令和2年12月8日  
 国立研究開発法人日本原子力研究開発機構  
 原子力科学研究所バックエンド技術部

原科研廃棄物処理場設工認（その7）補正に対するコメント（R2.11.17）回答

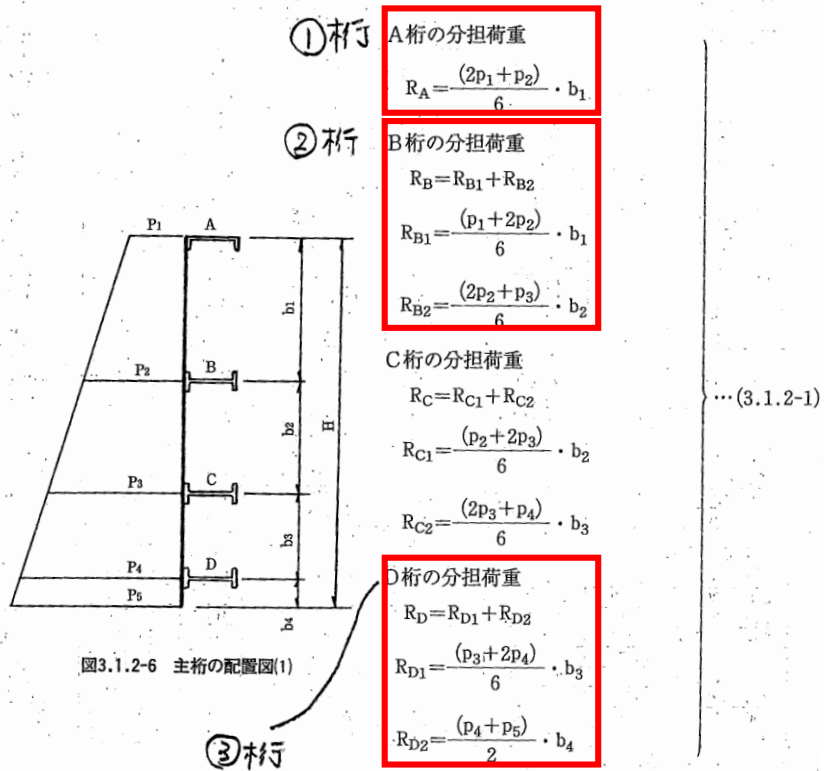
各桁の分担荷重の算出過程について、説明すること。特に主桁①の算出過程において、w1 上部の三角形部分をどのように考えているかを説明すること。

設計水深から想定される荷重分布に対して、ダム・堰施設技術基準(案)(国土交通省)の解説であるダム・堰施設技術基準(案)(基準解説編・マニュアル編)(ダム・堰施設技術協会)及び水門・樋門ゲート等の関連部分を整理・補完した水門・樋門ゲート設計要領(案)(ダム・堰施設技術協会)を踏まえて各桁に作用する荷重を算出している。

なお、荷重分布における w 1 上部の三角形部分については桁に作用する荷重の算出においては考慮していない。

※①桁より上部については荷重の算出において考慮していません。

図 1-1-5-2.1 地質想定断面図 (保管廃棄施設・II)

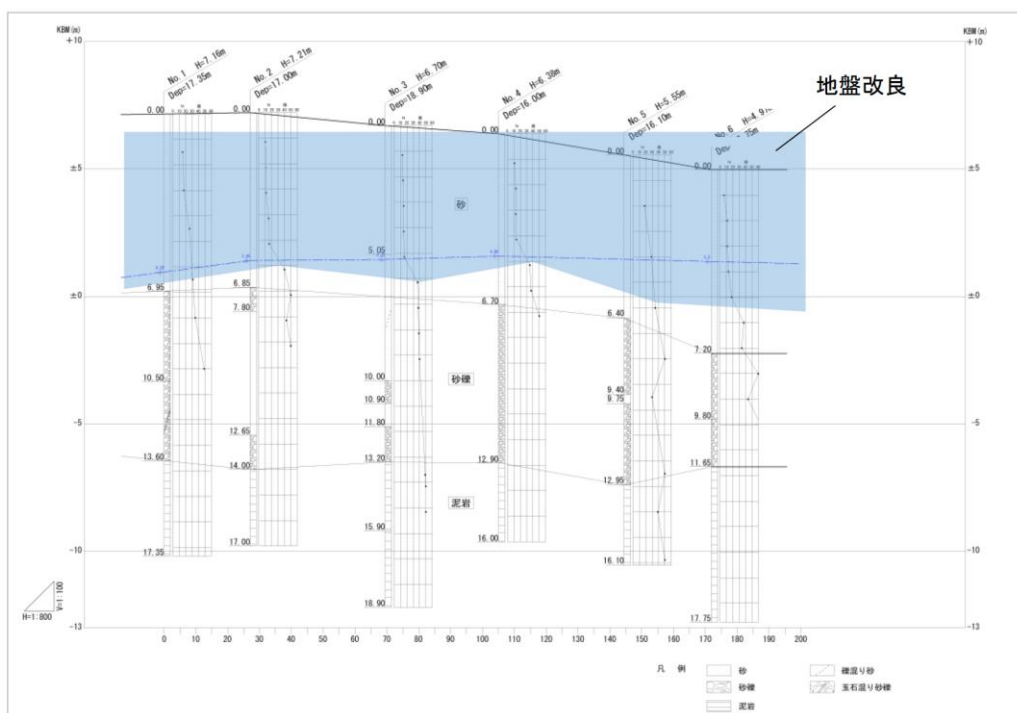
水平成層であることと地盤改良することから、なぜ沈下が生じないと言えるのか説明すること。

津波防護施設周辺の地質構造は、泥岩の上に、砂層、砂礫層及び粘土層が載る概ね水平な成層構造となっている。

地盤改良土より深部の砂層、砂礫層及び粘土層については、道路橋示方書・同解説(日本道路協会)による液状化判定を行い、液状化しないとの結果になっており、表層部については液状化する可能性があることから、保管廃棄施設・IIは深度約7mまで、第2保管廃棄施設は、深度約9mまで、地盤改良を行うこととしている。また、津波防護壁の高さについては、仮に地盤改良土より深部の地質(砂層、砂礫層及び粘土層)が沈下した場合も考慮して設定しており、地盤改良土より深部の地質が沈下したとして評価しても、沈下量は小さく、また、概ね水平な成層構造であることから一様に沈下すると想定され、不同沈下(局所的に傾いての沈下)は生じないと考える。

以上のように、津波防護施設周辺の地質構造は概ね水平な成層構造であり、液状化の可能性のある表層部は地盤改良を、地盤改良土より深部は液状化しないと評価されていることから沈下は生じない。

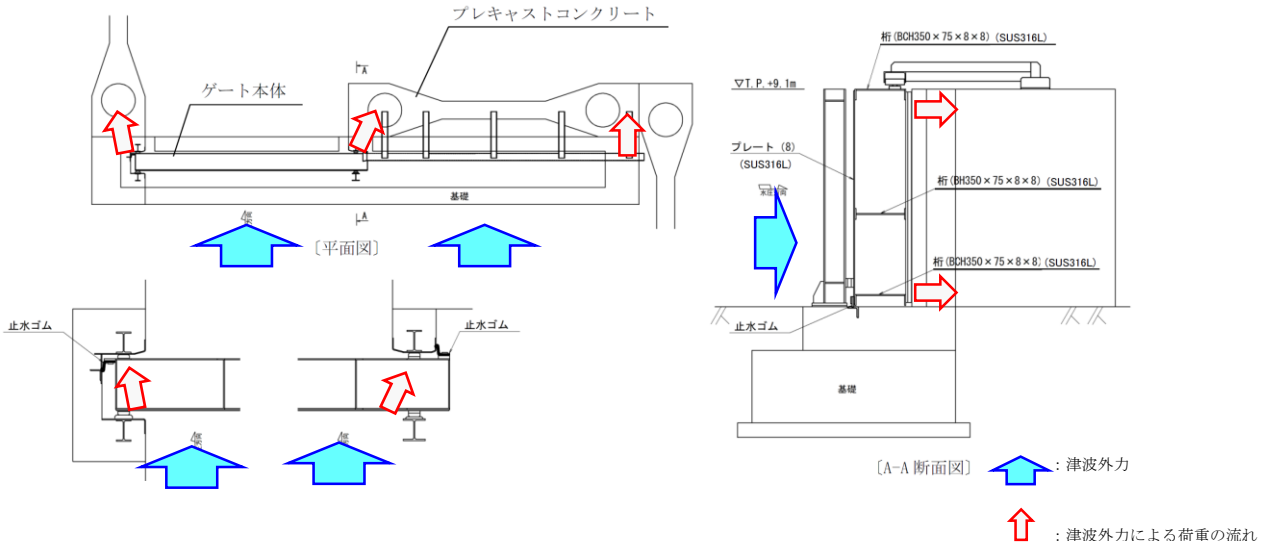
地震時と津波時の両方を検討していない検討項目は、こういった項目があり、こういった理由から片方のみを検討されているのかを説明すること。

第2保管廃棄施設のゲートに作用する津波外力についてはゲートの桁部を通じて津波防護壁（プレキャストコンクリート部）に伝達されることから、ゲート基礎部の検討に当たっては地震時のみの検討としている。

図-1.3 津波防護壁配置図 (保管廃棄施設・II)

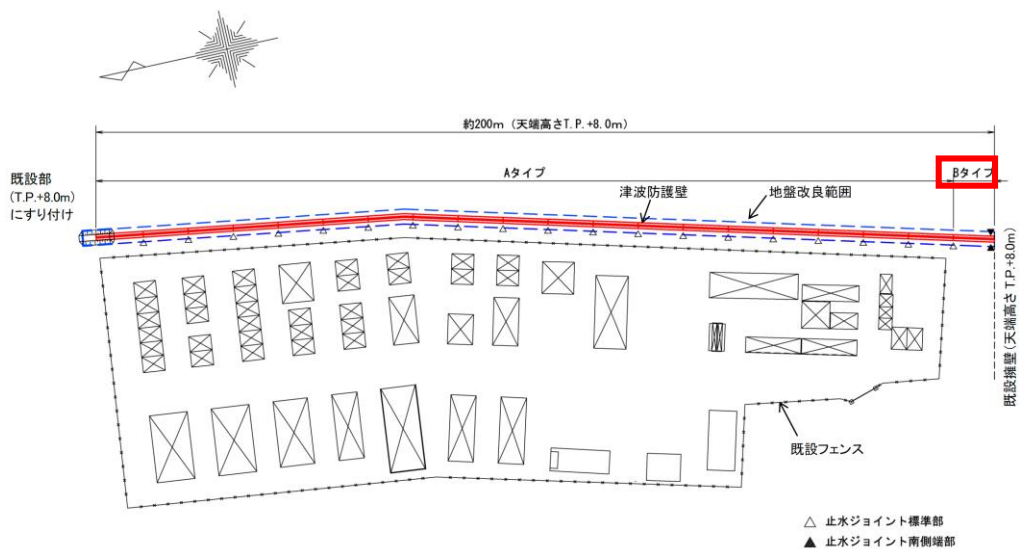
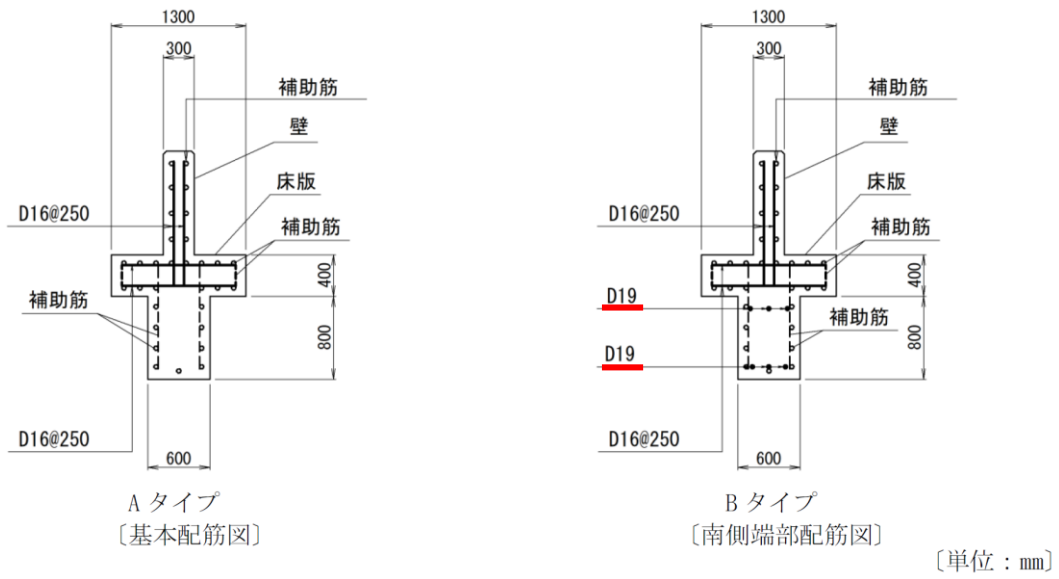
●南側端部ブロックの縦断方向の検討(添 3-1-21)は、地震時のみを検討しているが、津波時の検討が不要な理由を説明すること。(床版の断面照査(添 3-1-20)を見ると、津波時に鉛直方向の応力が生じているように見える。)

南側端部ブロック (B タイプ) とそれ以外のブロック (A タイプ) の断面形状は同様であり、B タイプのみその下方にある既設構造物によって地盤改良の施工が困難な箇所があることから、主筋 (D19) を縦断方向に追加しています。

防護壁の形状は横断方向よりも縦断方向が十分に長いため、壁の安定性及び断面の照査においては横断方向が支配的であることから、津波時及び地震時の照査は横断方向における A タイプの断面形状及び配筋にて行っています。

一方、南側端部ブロック (B タイプ) については上記に加え既設構造物の配置を踏まえて、縦断方向における B タイプの断面形状及び配筋にて地震時の照査を行っています。
